排水高さを変えずに取り替える場合

C450Sからの取り替えのみC550NUで対応可能

C450/R

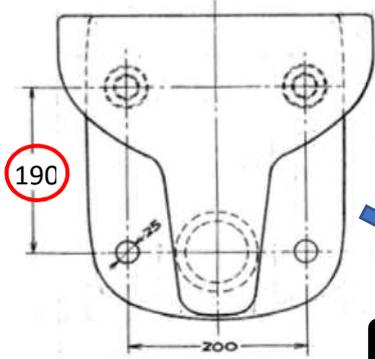
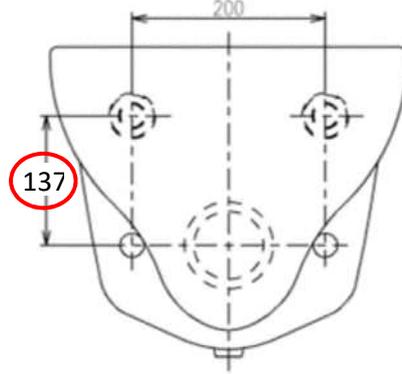
排水口と取付ボルト高さ：190mm

ビスの位置が
合わないため、
取り替えは
できません。

排水口と取付ボルト高さ：137mm

取り替え不可

C450S

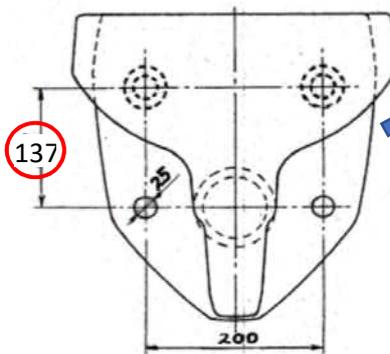
排水口と取付ボルト高さ：137mm

取り替え可

⚠️ ご注意ください

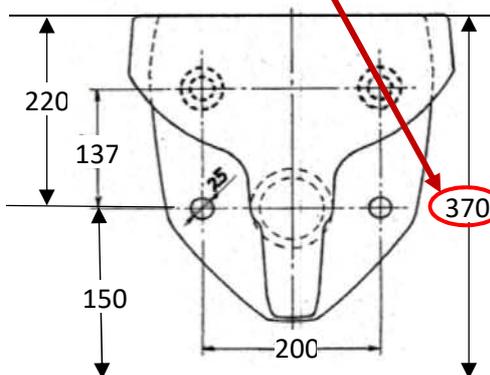
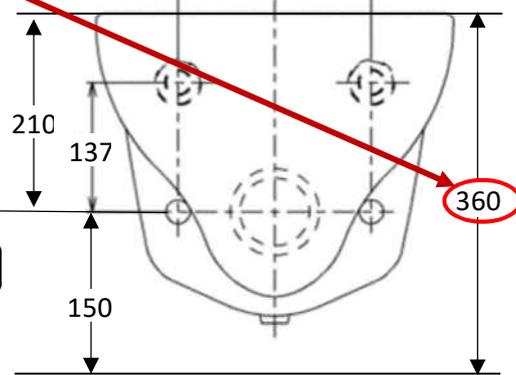
排水高さを変えずにC450S→C550NUへの取り替えを行うと、
座面の高さが10mm低くなります。FVの給水管の長さの確認も必要です。
